PARC ÉOLIEN MONT SAINTE-MARGUERITE

Étude d'impact sur l'environnement

Volume 4 – Deuxième rapport complémentaire

Numéro du document – DNV GL: 800553-CAMO-R-04

CARTE 2-B
TRAVERSES DE COURS D'EAU

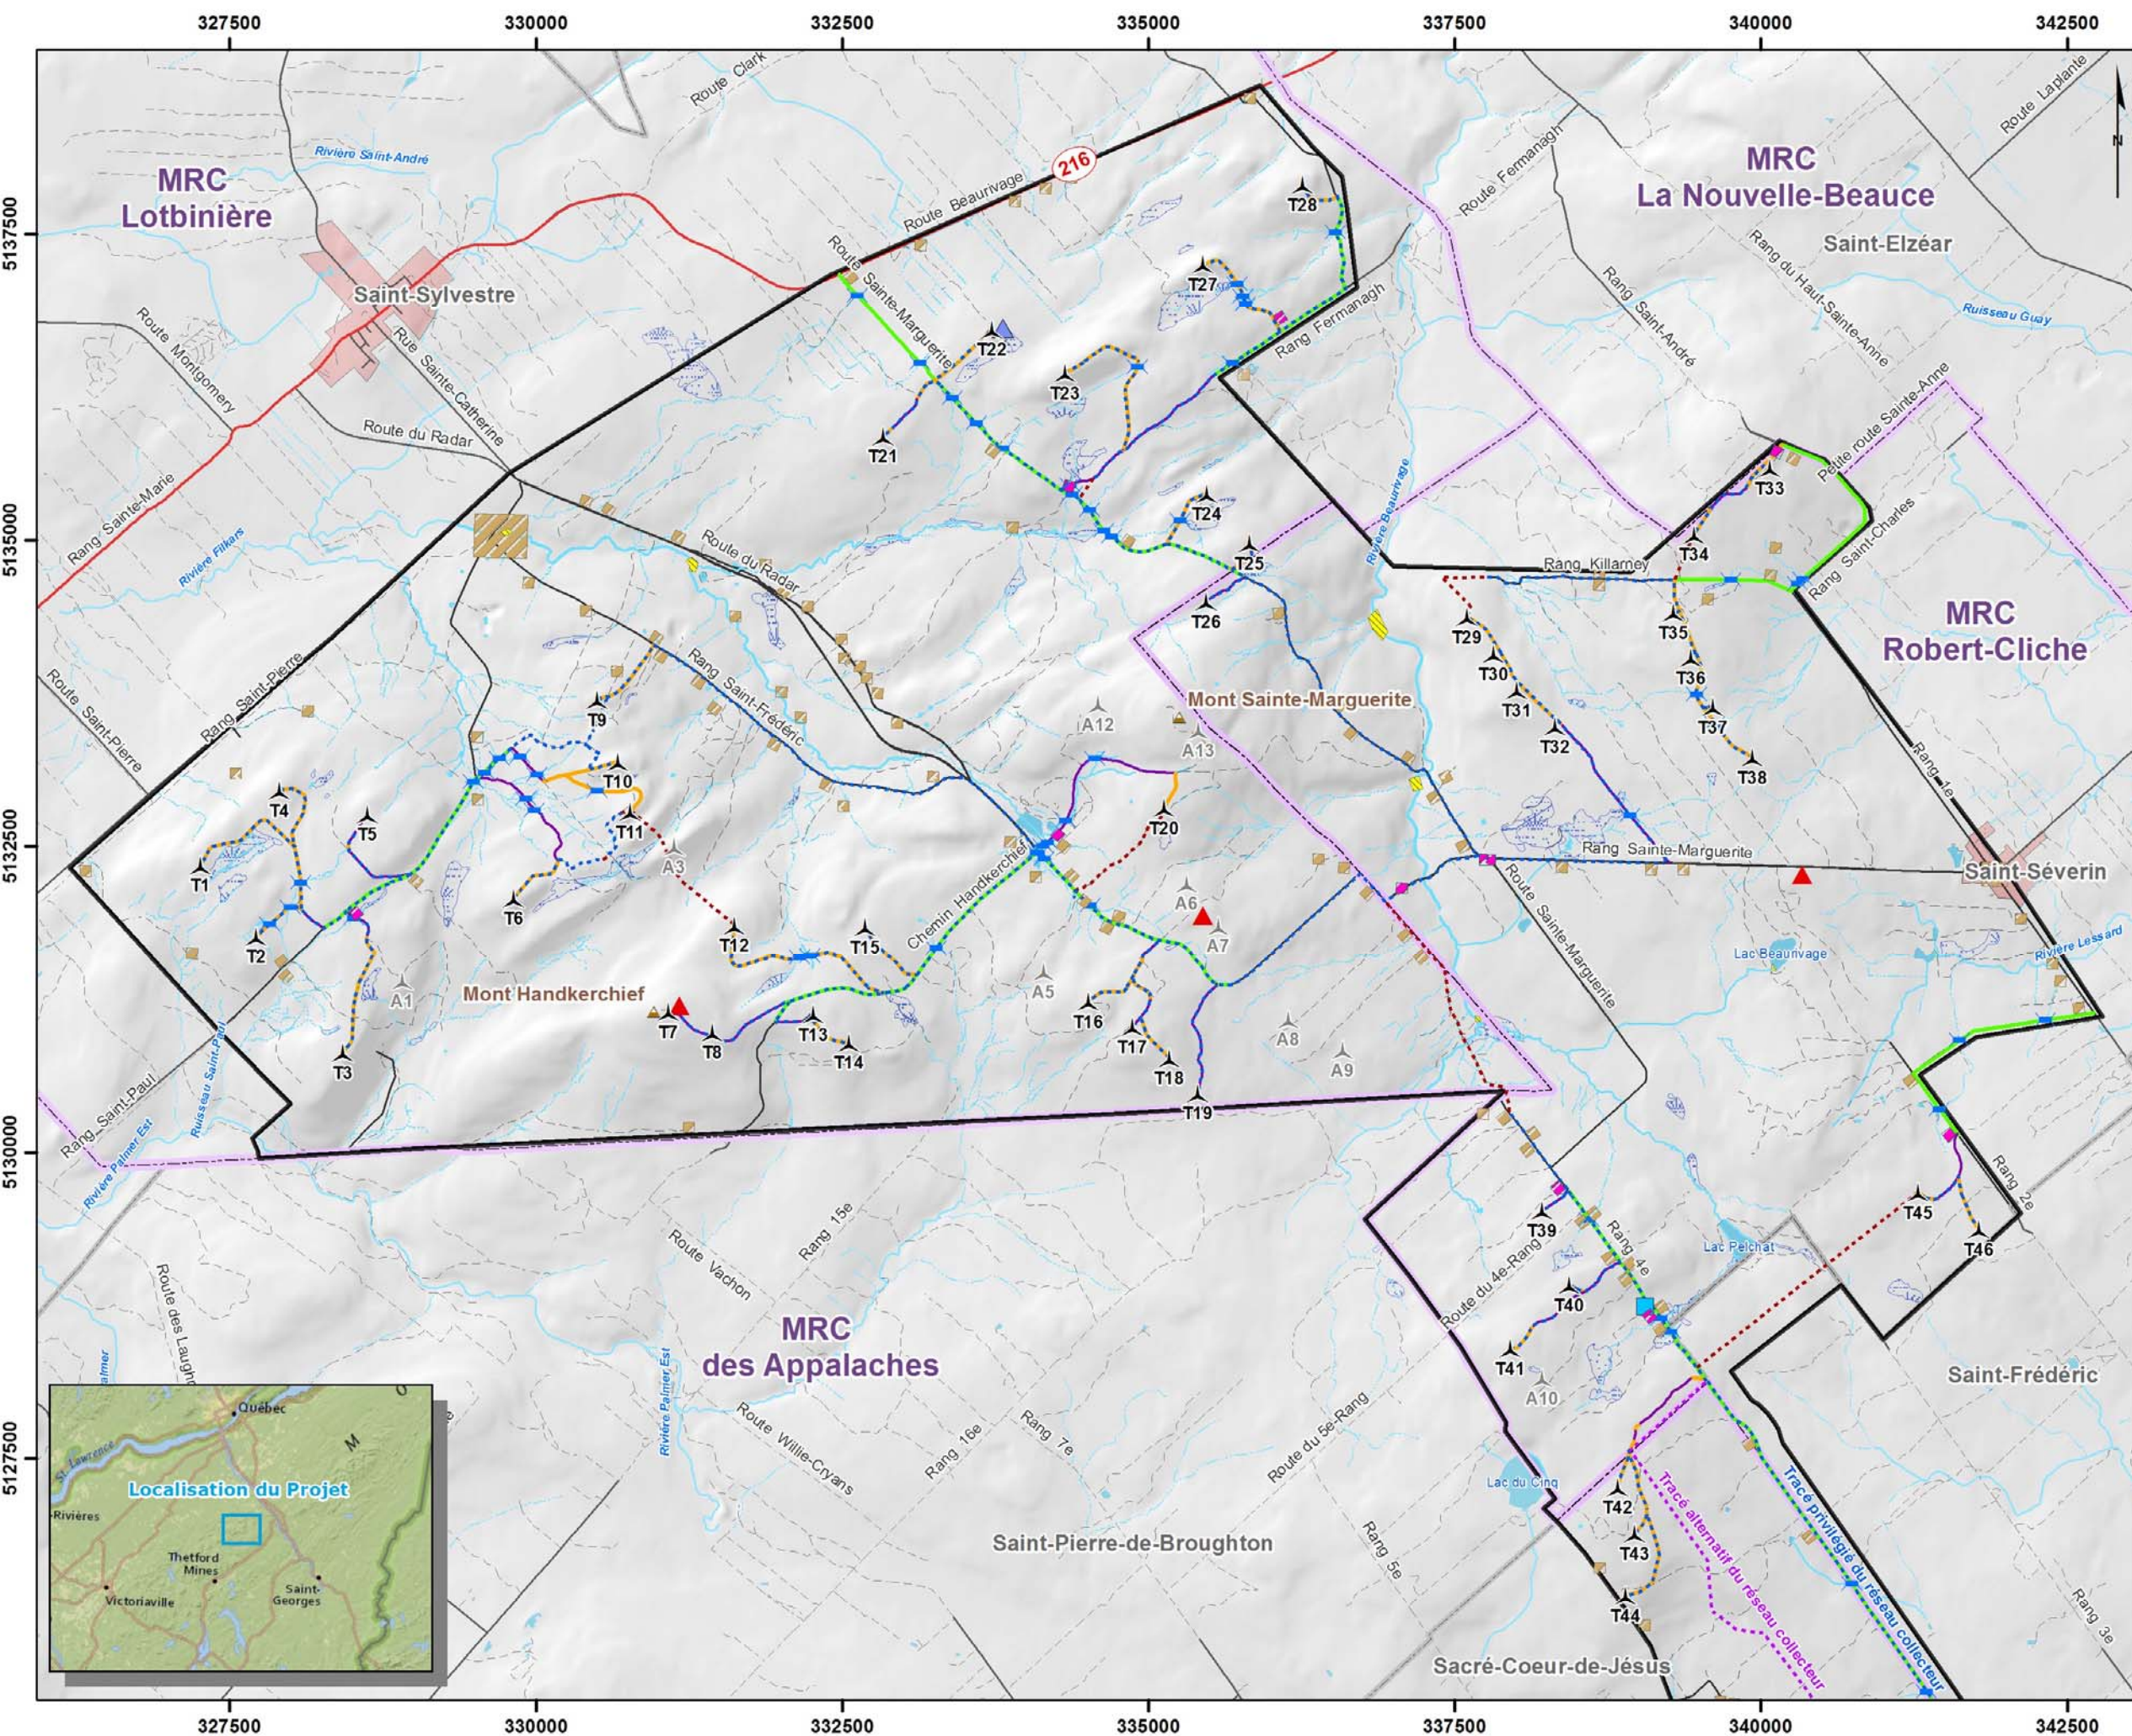
QC-47 Au tableau 5-18, concernant le nombre de traverses de cours d'eau prévues, nous nous questionnons sur la recevabilité d'un tel tableau considérant que l'initiateur ne connaît pas encore les chemins à améliorer. De plus, ce tableau semble incomplet puisque les cours d'eau touchés par les traverses prévues ne sont pas encore identifiés.

QC-47-R Réponse
